工程指示 / 要求簡箋(E.I.)

工程指示編號：EI / 0261 / 19

工程名稱：觀塘裕民坊

工程項目：幕牆 趟門頂橫鋁板收口(樣板層用) + FD 門橫向收口(樣板層)

1
8006 TYPICAL TRANSOM DETAIL
CURTAIN WALL

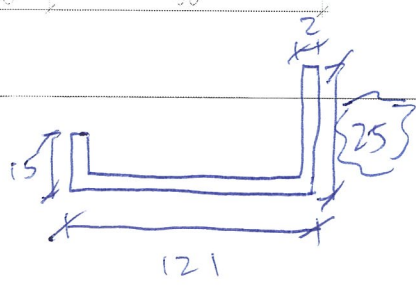
A 版: 1)因現場已做泥水，碰泥水邊由 50 改做 25 及增加數量(FD 門用)

數量: ~~21~~ 100件

新增

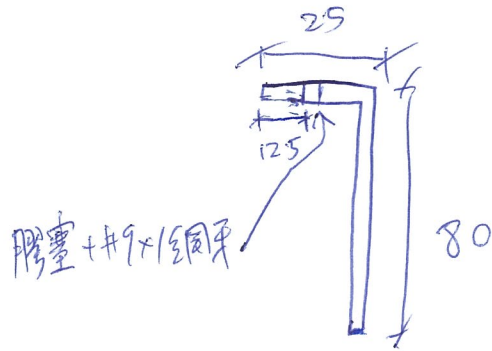
2) 新增鋁角，用作修鋁板收口

$L = 200\text{mm}$

300 件

材料：1.5 mm 厚鋁板
